改善箇所説明図①

運転者席上側配電箱

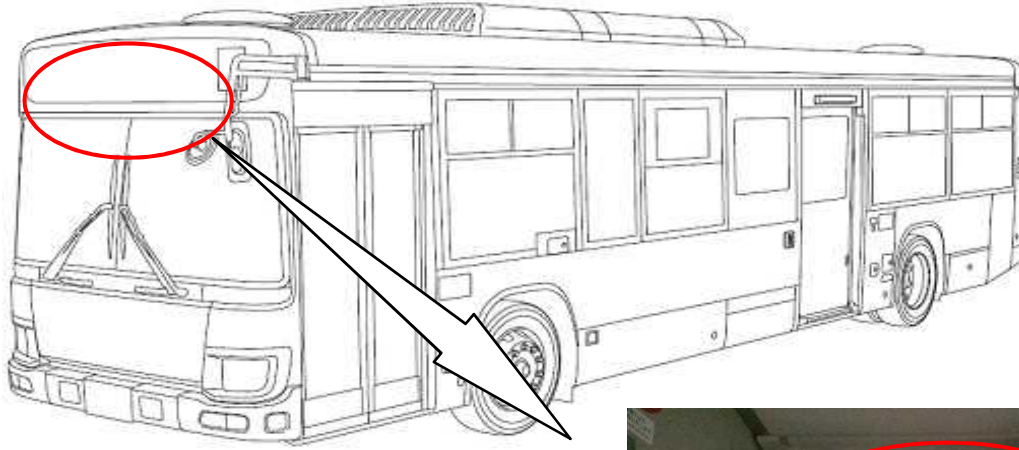
基準不適合発生箇所

大型路線バスにおいて、運転者席上側配電箱内の配線の配索が不適切なため、配線が固定用ブラケットの端部と干渉するものがある。そのため、そのまま使用を続けると、配線の被覆が損傷して短絡し、最悪の場合、扉が開閉できなくなるおそれがある。

全車両、運転者席上側配電箱内の配線固定用ブラケットに保護材を追加するとともに、当該部の配線を点検し、損傷している場合は配線を補修する。
